23京大施環化第74号  
令和5年12月8日

## 原子炉施設保安規定変更承認申請書

## 京都大学複合原子力科学研究所原子炉施設保安規定 変更比較表

別図第1 保安活動及び品質マネジメントシステムに係る組織

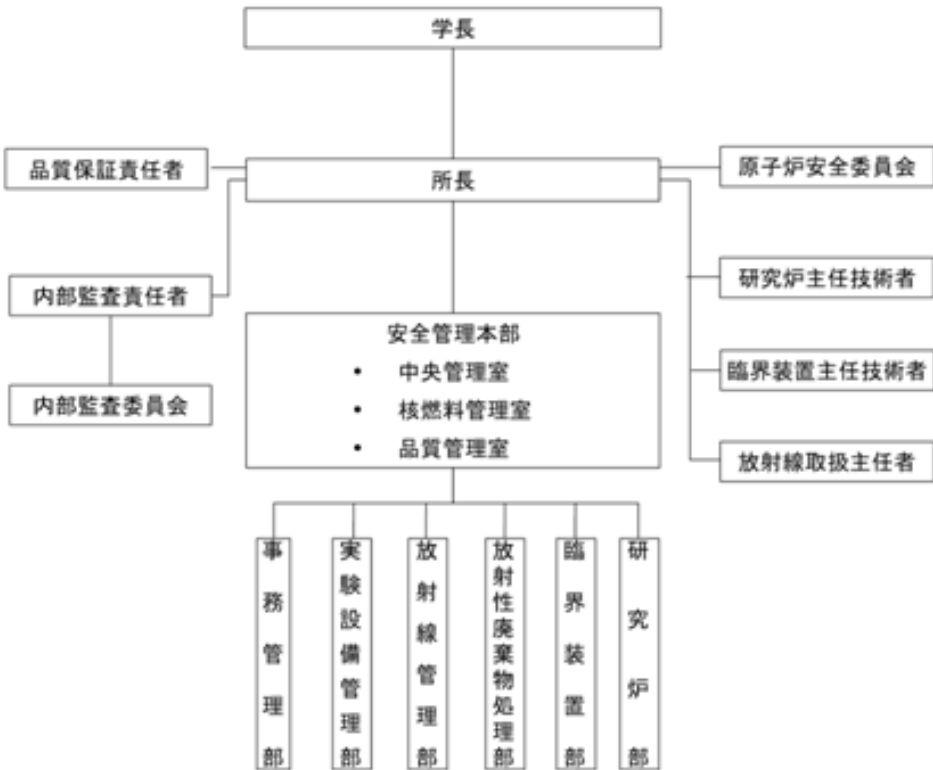
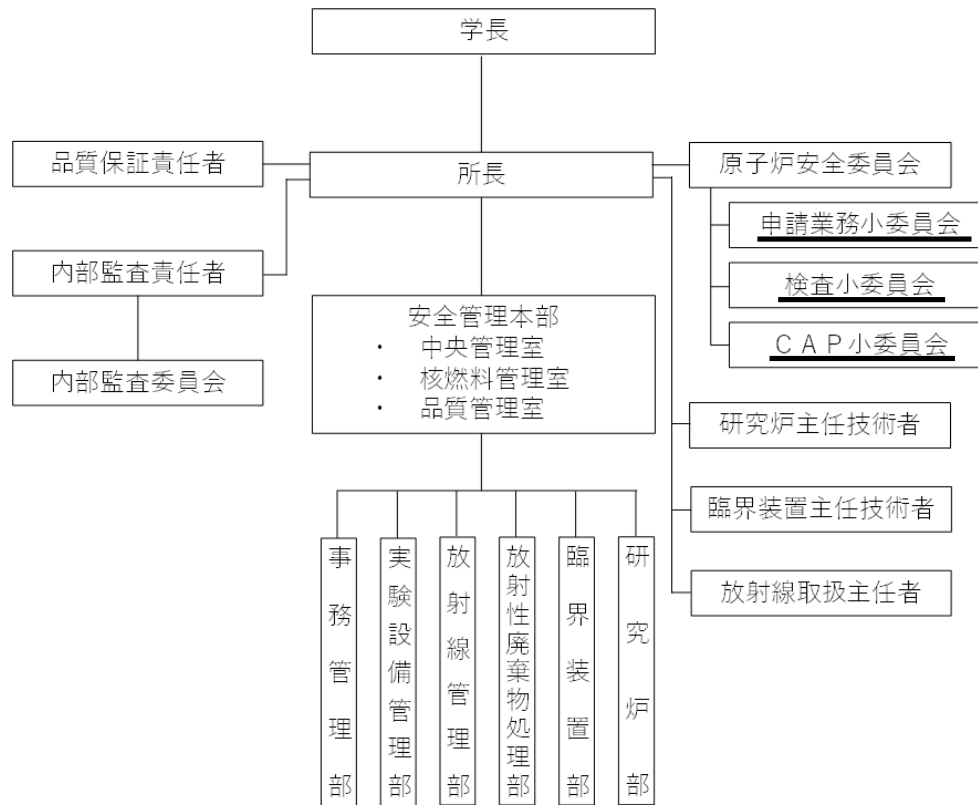
・記載の適正化（原子炉安全委員会の下部に3つの小委員会（申請業務小委員会、検査小委員会及びCAP小委員会）を追記）
